专业协调01：分栋连厅与一层平面

专业协调02：二、三层临空边缘与屋面

专业协调03：门窗统计与结构待办

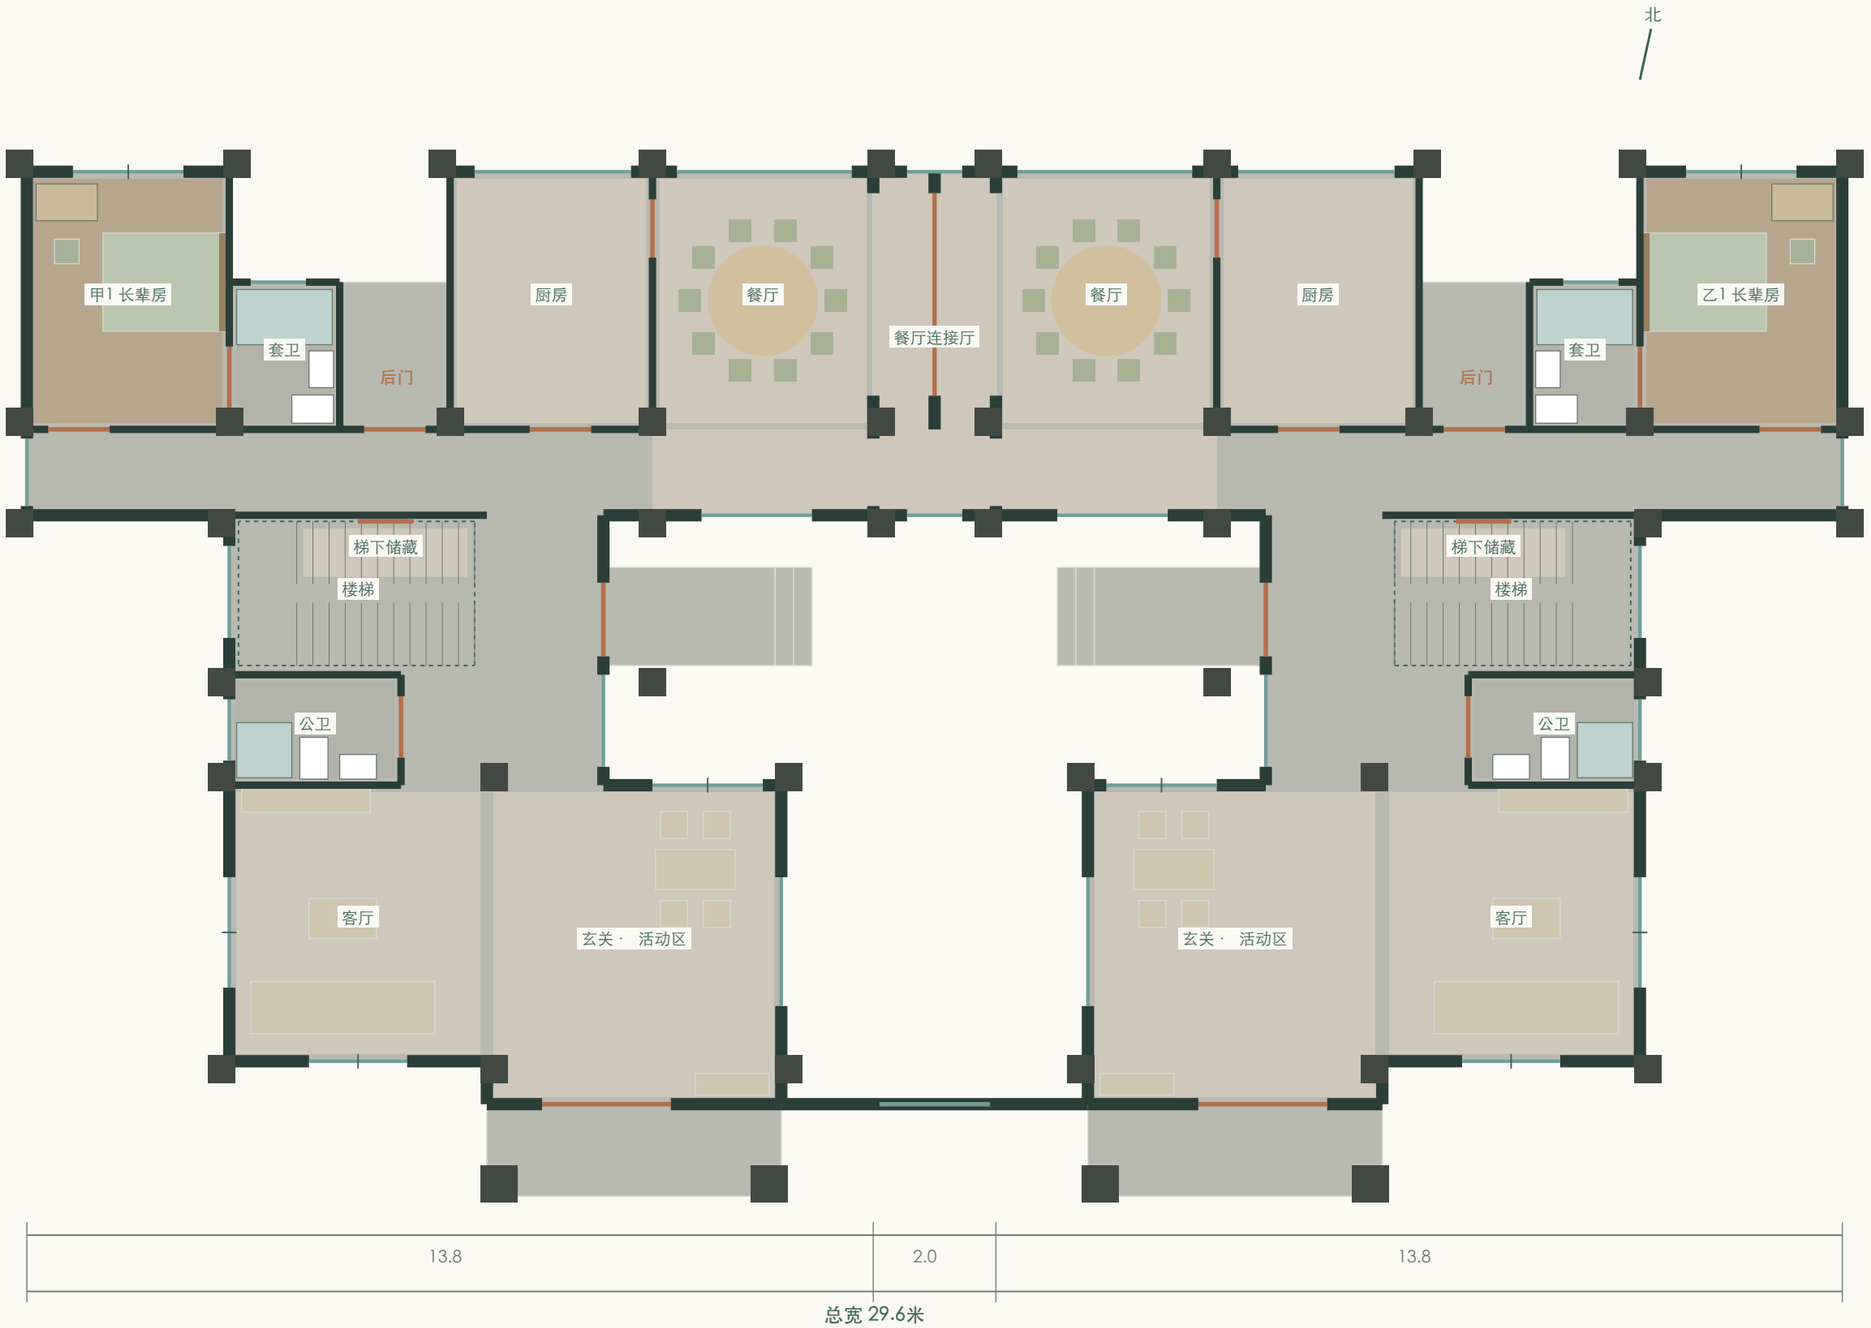
两户各向外移1.00米；单栋不缩放。上层相对墙轴线x=13.80及15.80米，恢复2米间距。

一层保留2.00×5.60米连接厅及20席餐厅；二、三层中间不设楼板，相对端墙各补走廊高窗及错位房间侧窗。屋檐内侧外挑600毫米，中央余约800毫米开缝。

餐厅隔断参考洞长3.30米，梁柱与门头承载另定。

一层三角标记新增2处1.00米门洞；X侧门改窗；北侧通道北墙按标记取消，设后门及三级台阶。

天井门洞1.20米，门外平台2.80×1.60米，门扇全开后模型余深超过1.50米；实际净尺寸按门窗深化复核。非施工图，未定配筋与基础。

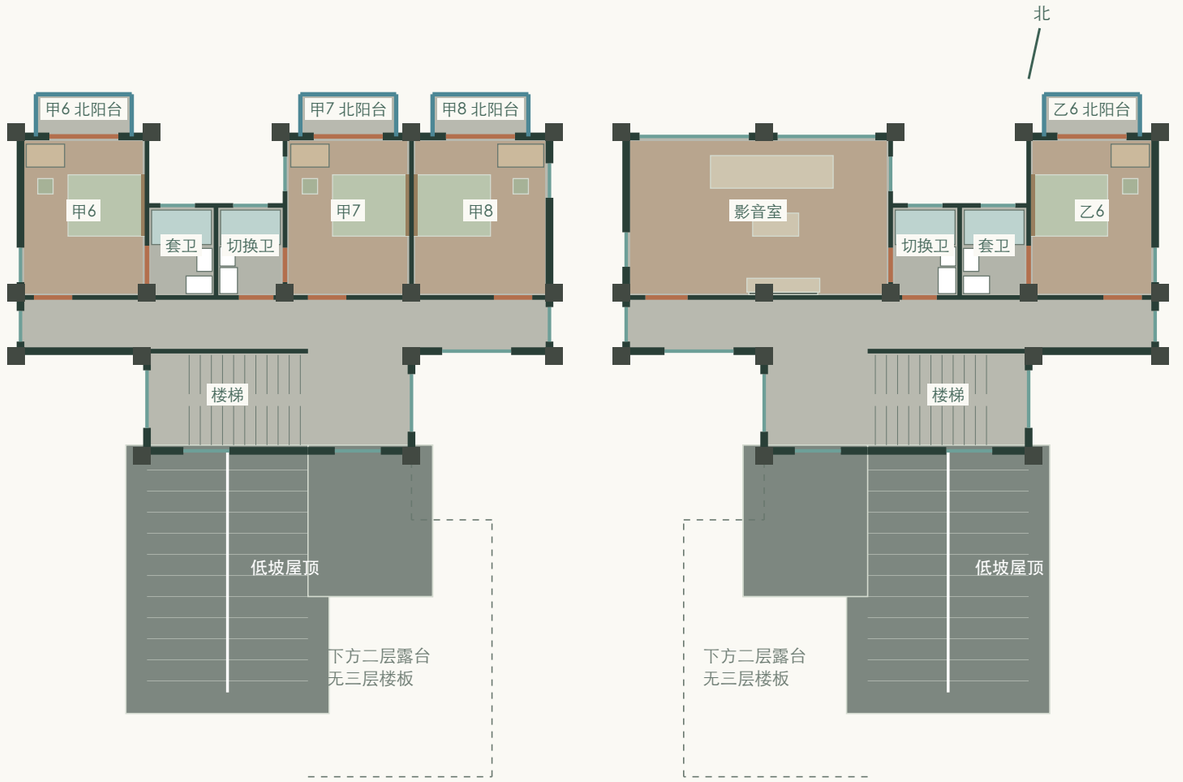
蓝线为保留的露台栏杆；深灰为恢复的走廊墙，青绿为新窗；室内楼板范围保留，北侧增卧室小阳台；内侧主屋顶补600毫米挑檐。

二层：有顶走廊加墙，转折通道补顶，前露台敞开

三层：走廊墙与窗恢复，低坡翼顶延伸，前露台保持露天

前部露台原8段栏杆保留，北侧卧室阳台各三面围护：0.35米暖灰轻质基座，上部哑光暖灰铜细竖杆与扶手，高度暂按1.20米建模；应复核实际完成面高度、竖杆间距、扶手、基座与边梁锚固。

后排主屋顶前坡约18°，楼梯并入连续坡面，二层卧室上方小顶左右约8°分坡，屋脊及侧檐向南约3°降低；三层前部原露台楼板全部取消，不将坡屋面作为可走露台。

相对内墙新增4扇走廊高窗及4扇错位房间侧窗，连接厅前后补2窗。上层2米为墙轴线几何间距；实际净距、采光通风、防火及维护条件须正式核定。

专业协调10：v4挑檐与餐厅界面

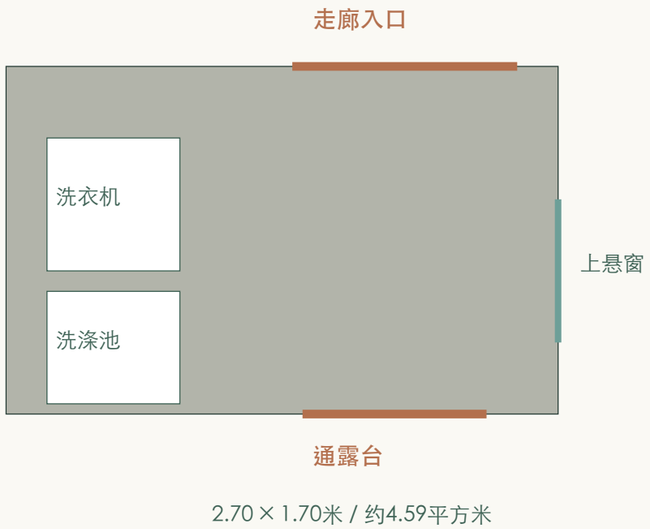
主檐600毫米，低檐550毫米；默认烟陶红；内侧600毫米挑檐分开收边，顶部约800毫米开缝。

主屋面外露边挑出约600毫米；二楼L形低屋面外露边挑出约550毫米。扩大外露檐口，保持原坡面和屋脊高度，采用约60毫米视觉薄檐、深阴影线及外围排水；接上层墙处采用泛水，不将屋面穿入室内。

v4恢复上层2米间距，一层保留2×5.6米连接厅。两户餐厅南侧3.60米轴线范围内的墙和门取消，连通长走廊；西、东端柱及连接厅中部活动隔断保留。地面连续铺暖米灰室内砖；厨房界面、外侧玻璃围护保留。

中间4扇走廊窗0.90×1.85米，固定主玻璃配300毫米外开窄扇；4扇房间侧窗0.90×1.60米，沿用旧版错位及半透玻璃，整扇外开。连接厅前后各补1窗。南端墙长5.00米、高2.20米，保留1.80米装饰花窗。屋檐落地黑色管线从外观模型移除，实际排水系统仍须正式设计。

挑檐悬挑、檩条、抗风连接、檐沟容量、滴水及屋面层厚度须联合设计。模型中的檐口和柱位只用于方案协调。餐厅墙移除时，上部荷载应由正式设计的梁柱体系承担，不能将移墙后的模型当作承载已获确认。

二层洗衣间 / 1:30

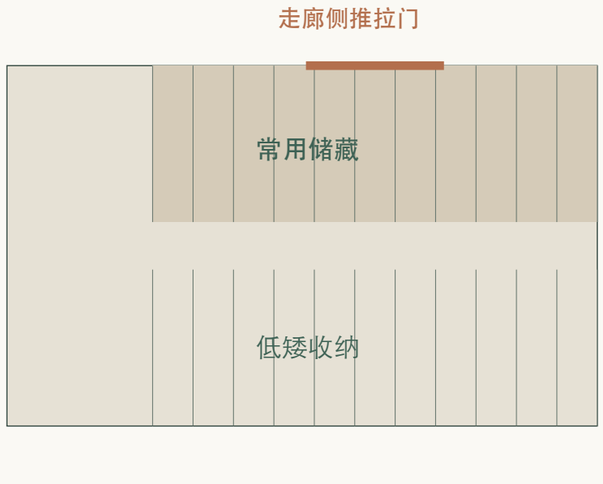
2.70 × 1.70米 / 约4.59平方米

洗衣间：占用每户二层露台北侧一角；现有走廊门保留，新增南侧露台门。洗衣机与洗涤池靠同侧布置，门扇避开设备；东侧上悬窗通风，地面暖灰湿区砖。轻质墙、屋面、设备荷载、防水和排水须联合设计。

卧室北侧门窗：整幅玻璃，同高细框

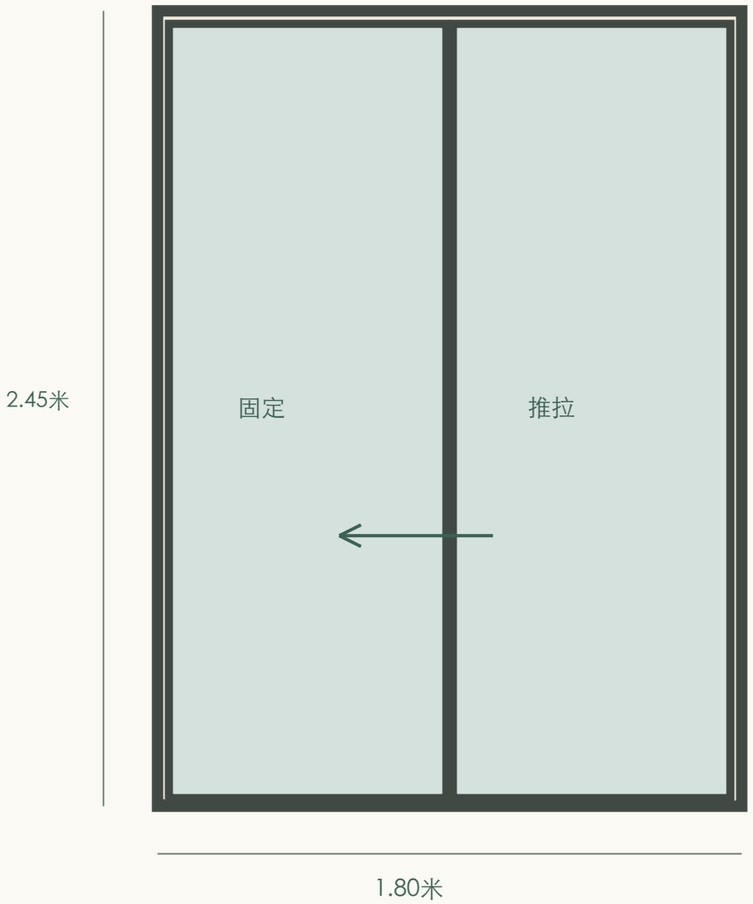
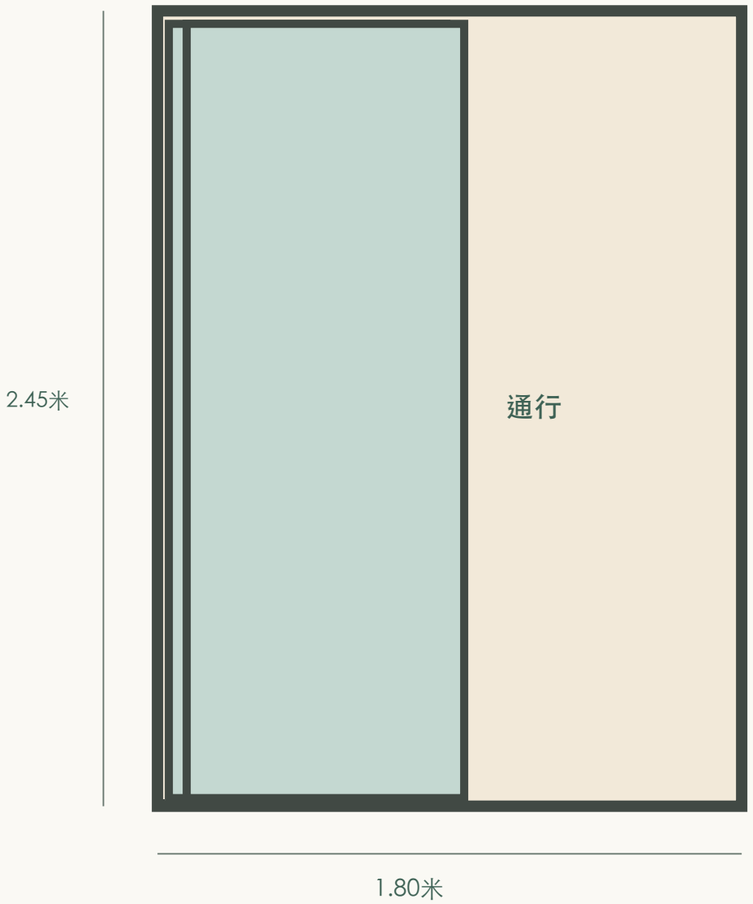
10组统一为1.80×2.45米通高推拉门；靠书桌侧固定，开启侧向其收拢。

闭合 / 两片完整玻璃

开启后 / 约0.82米通行口

设计：整组同高、统一外框，仅留一道中央接缝，玻璃一直延伸至低轨。每间房按书桌位置镜像设置固定侧，推拉不占用室内及1.10米深阳台的门扇回转空间。

模型意向：外框约35毫米、扇框约25毫米、闭合中缝约70毫米，低轨约20毫米，模型通行口约820毫米；均不是成品加工或验收尺寸。

采用配套外门系统，实际净开口、安全玻璃、密封、五金、纱门、轨道清洁、门外截水与阳台找坡由门窗深化及施工图共同落实。原洞口位置及宽度保留，不据此认定结构验算已完成。
